第7.4.4.181図 (6) D-6 破砕帯及びD-5 破砕帯 ボーリング調査結果 (1号炉原子炉建屋付近) コア柱状図 (H19-No. 4)  
 2-26(分類b)①  
 報告書の記載漏れを修正したため。

第7.4.4.185図(1) D-5 破砕帯 ボーリング調査結果(1号炉原子炉建屋付近) コア柱状図(H20-No.①-9孔)

第7.4.4.170図(1) D-1 破碎帯 ボーリング調査結果 (2号炉原子炉建屋付近) コア柱状図 (H24-D1-4孔)

第7.4.4.175図 (3) D-I 破砕帯 ボーリング調査結果 (2号炉原子炉建屋南方) コア柱状図 (H19-No.14孔)

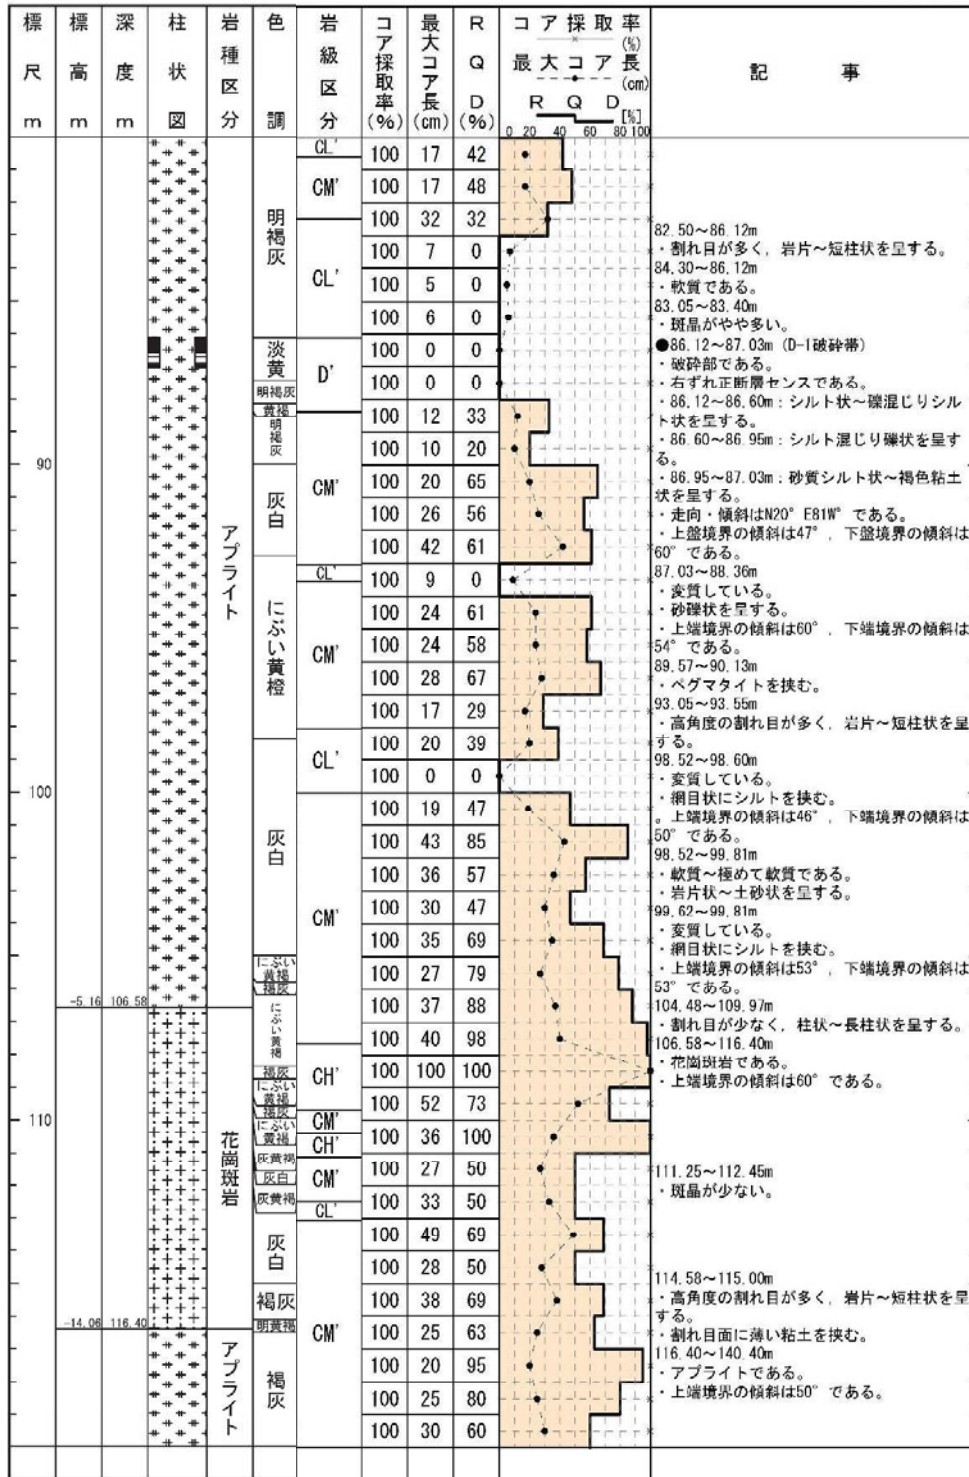
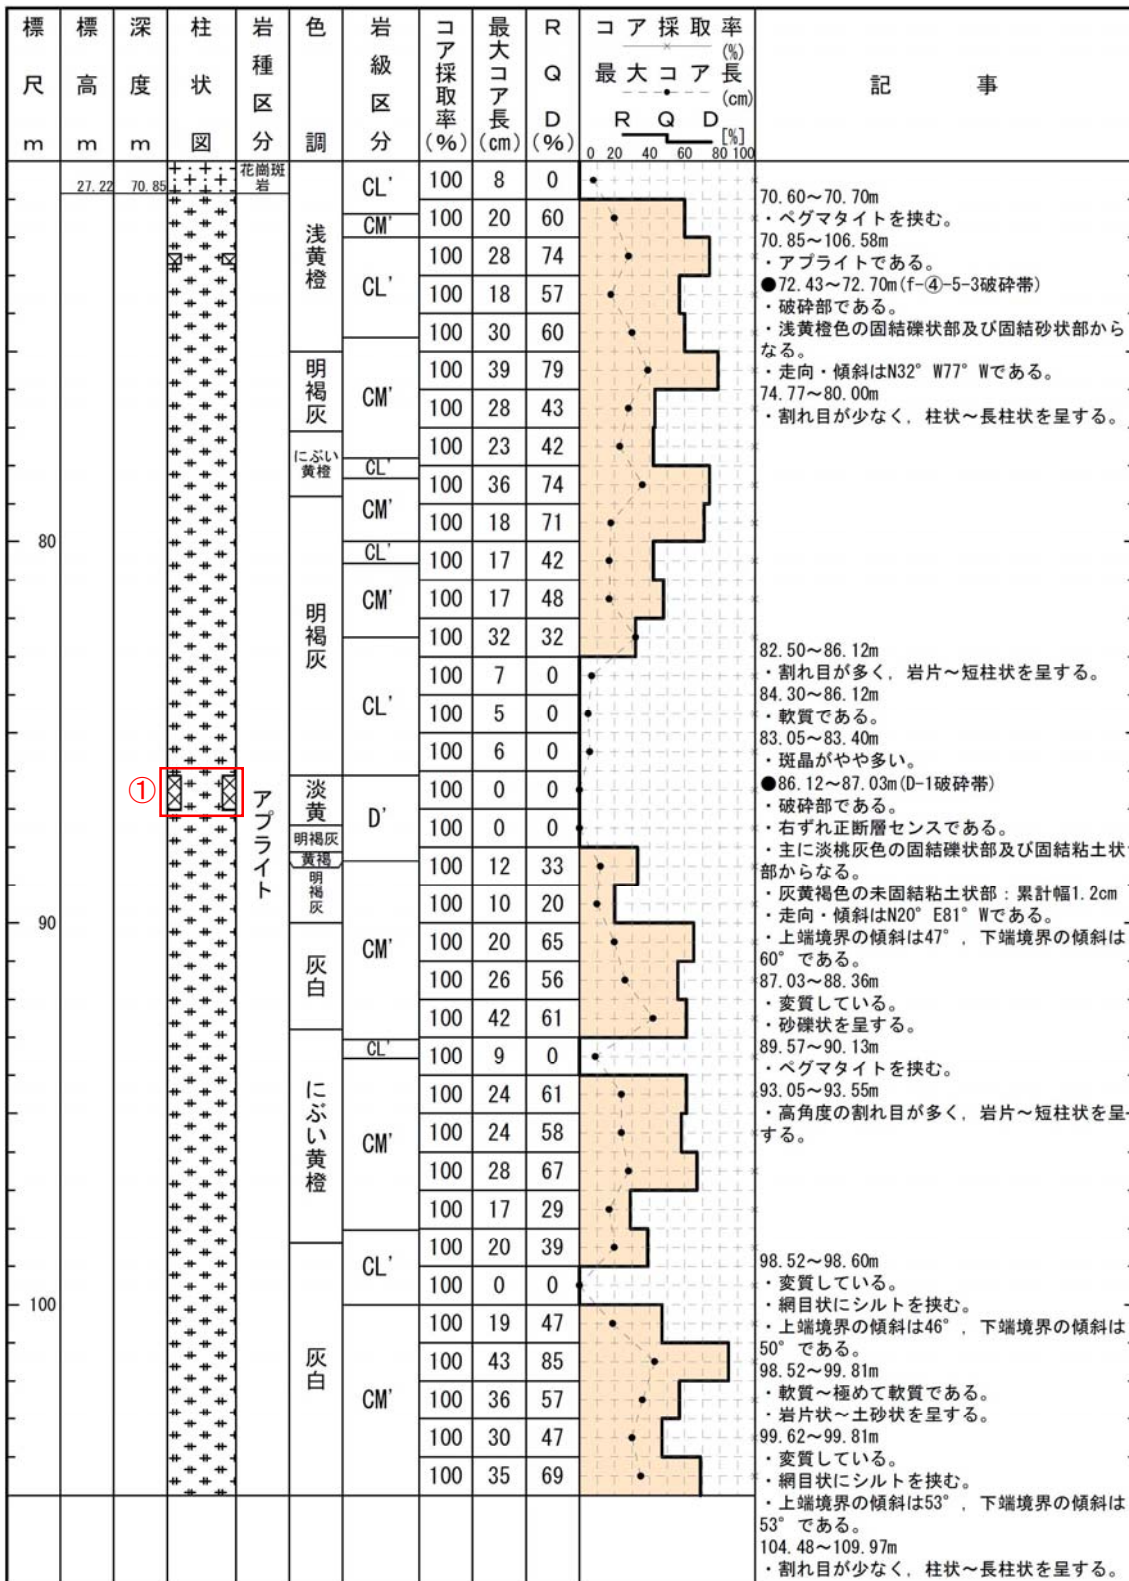
3-42(分類d)①  
記事欄の記載変更に伴う変更。(破碎部模様の変更)
